STADT PENZBERG

NIEDERSCHRIFT ÜBER DIE ÖFFENTLICHE SITZUNG DES STADTRATES

Sitzungsdatum:	Dienstag, 25.06.2019
Beginn:	18:15 Uhr
Ende	20:53 Uhr
Ort:	Sitzungssaal des Rathauses

| 5 | Bebauungsplan „Birkenstraße West“ im beschleunigten Verfahren nach § 13 a BauGB: Billigung nach öffentlicher Auslegung und Beteiligung der Behörden und sonstigen Träger öffentlicher Belange und Beschluss zur erneuten Auslegung | 3/146/2019 |

Bebauungsplan "Birkenstraße West" der Stadt Penzberg M 1:500

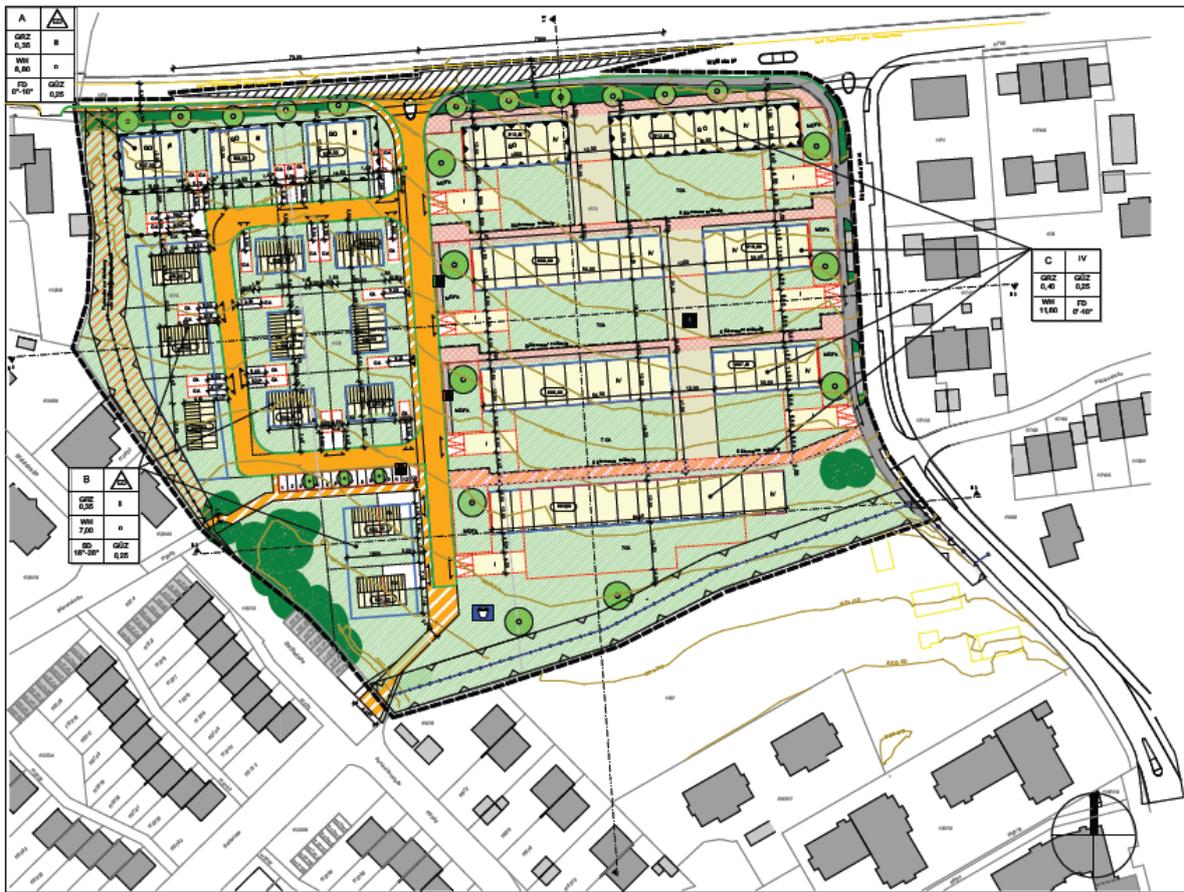
Nr. 1	Anregungen/Bedenken/Hinweise	Abwägung	Beschlussvorschlag
1.1	<p>Korrektur Planzeichnung Ringstraße Die Fläche innerhalb der Ringstraße mit 6 Baufenstern soll wohl dem Bereich A zugeordnet sein. Das LRA empfiehlt dies in der Planzeichnung dazustellen.</p>	<p>Die Fläche innerhalb der Ringstraße mit 6 Baufenstern ist dem Bereich B zugeordnet. Die Zuordnung ist im Plan enthalten. Eine Korrektur ist nicht erforderlich.</p>	<p>Keine Planänderung erforderlich</p>

1.2	<p>Festsetzung Höhenlage Die Höhenlage der OK FFB wurde nicht für alle Bereiche festgesetzt. Soweit dies der Fall ist, fehlen die erforderlichen Bezugspunkte nach § 18 Abs. 1 BauNVO.</p>	<p>Die Höhenlage der OK FFB ist für alle Bereiche für die Hauptbaukörper (Wohngebäude) im Planteil sowie unter Ziffer 3.5 der Festsetzungen enthalten. Eine Korrektur ist nicht erforderlich.</p>	<p>Keine Planänderung erforderlich</p>

1.5	Ergänzung Schablone Im Bereich A wurden Hausgruppen vorgesehen. Deshalb sollte auch in der Schablone die Bauweise H eingetragen und das Zeichen in der Legende geführt werden.	Der Hinweis ist zu berücksichtigen. In der Planschablone A ist an Stelle des Planzeichens „ED“ das Planzeichen „H“ zu verwenden.	Planänderung entsprechend dem Ergebnis der Abwägung

1.8	Verschiedene Darstellungskonkretisierungen Die Lage der Baugrenzen und Baulinien im Bereich C sollten Ost-West-Richtung eindeutig vermaßt werden. Die Zeichen für die Schnitte sollten in der Legende erklärt werden. Das Landratsamt weist darauf hin, dass die Einträge „I“ in den Flächen für die Tiefgaragenabfahrt nicht erklärt wurden; auch die Höhenentwicklung der Einhausung der Tiefgaragenabfahrten steht frei. Das Landratsamt empfiehlt, in den betroffenen Bereichen das Zeichen TGA einzutragen, da sie als abgegrenzte Flächen dargestellt sind.	Die Planzeichnung wird entsprechend angepasst.	Planänderung entsprechend dem Ergebnis der Abwägung

2.0	<p>Festsetzung Stützmauer Sollte die Stützmauer im Anschluss nördlich zum öffentlichen fußen Radweg im Bereich C auf privatem Grund geplant sein, empfehlen wir zur Sicherstellung der Realisierbarkeit eine Fläche festzusetzen und das Zeichen zu erklären.</p>	Unabhängig davon, ob die Stützmauer auf öffentlich gewidmeter oder privater Fläche geplant ist, ist die Lage der Stützmauer mit Planzeichen und Planzeichenerklärung in den Bebauungsplanentwurf zu übernehmen	Planänderung entsprechend dem Ergebnis der Abwägung

4.2 Bauweise: die Festsetzung der geschlossenen Bauweise widerspricht Festsetzung in den der Nutzungsschablone für den Bereich B. Der Bereich D besteht nicht mehr.	Die Ziffer 4.2 unter A Festsetzungen ist entsprechend anzupassen, dass die geschlossene Bauweise nur für den Bereich C festgesetzt wird. Der Bereich D ist von den Festsetzungen (Ziffern 4.2 und 4.6)	Planänderung entsprechend dem Ergebnis der Abwägung

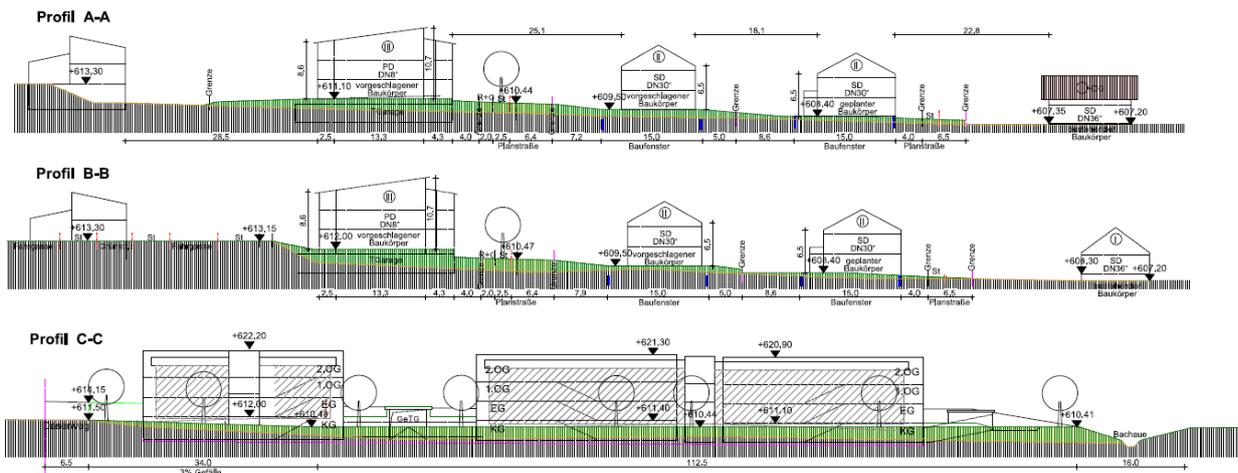
Mit Ausnahme der Tiefgaragenabfahrten wurden die Dachformen nicht in der Planzeichnung festgesetzt. Sie sind lediglich in den Vorschlagsgebäuden der Geländeprofile eingetragen, welche aber nur als Hinweise geführt sind.

Die Dachformen sollten eindeutig bestimmt als Festsetzung im Lageplan festgehalten werden.

Die fehlenden Planzeichensymbole für die Baugrenze ist in den Festsetzungen nachzutragen.

Die „Höhenschichtlinien des Urgeländes“ gemäß Ziffer C 8.1.5 sind im Lageplan leider nicht erkennbar. Sie sollten eingetragen werden um den Vergleich zu den Höhenlagen der Fertigfußbodenoberkanten der Wohngebäude herzustellen.

Die Vorschlagsgebäude des Lageplans entsprechen nicht den vorgeschlagenen Baukörpern in den Geländeprofilen und erwecken somit den irreführenden Eindruck geringer Bebauungsdichte.

Es wird empfohlen eine Nachprüfung auf der Basis der angegebenen Maßstäbe auf der Planzeichnung durchzuführen. In den jeweiligen Darstellungen sind die dargestellten Baukörper mit Maßangaben zu versehen.
